改善箇所説明図

改善の内容

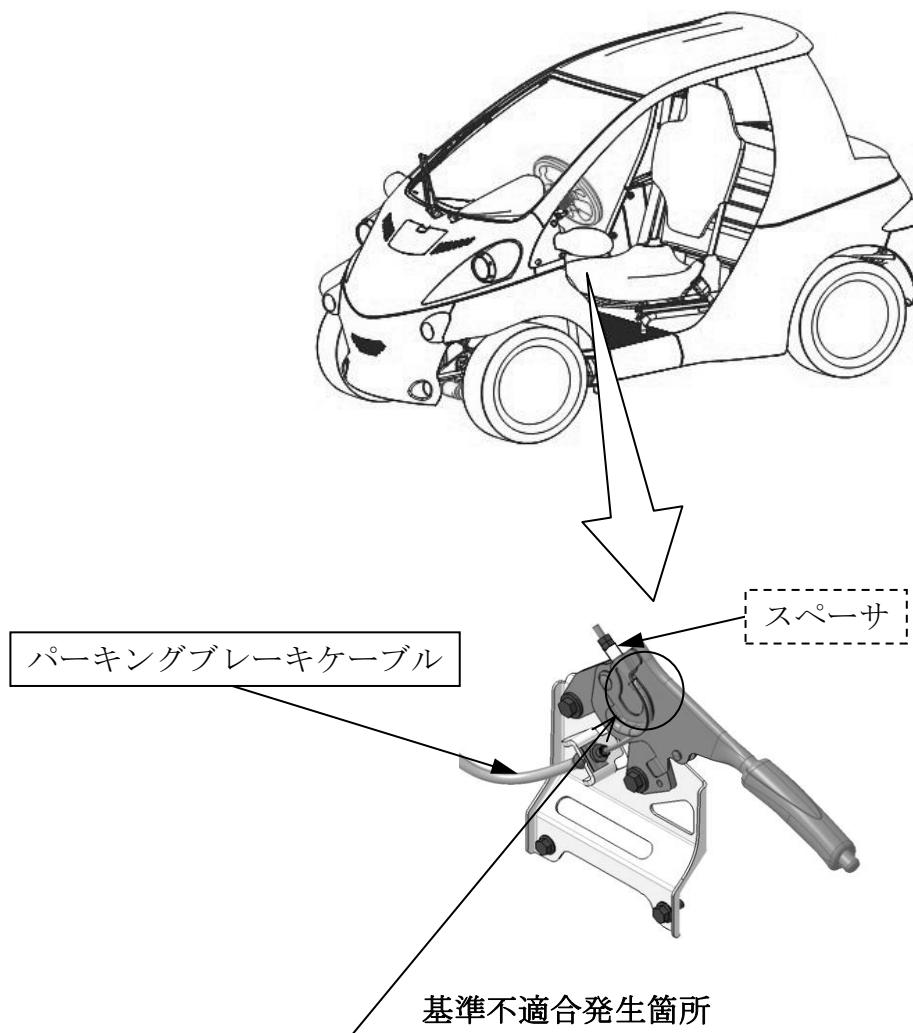
パーキングブレーキケーブルにおいて、設計検討が不十分なため、パーキングブレーキ操作時にケーブルのカシメ部付近に応力が発生することがある。そのため、パーキングブレーキを繰り返し操作するとケーブルが破断し、最悪の場合、パーキングブレーキが効かなくなり、車両が動き出すおそれがある。

注： は交換部品を示す
 は追加部品を示す

全車両、パーキングブレーキケーブルを対策品と交換し、スペーサを追加する。
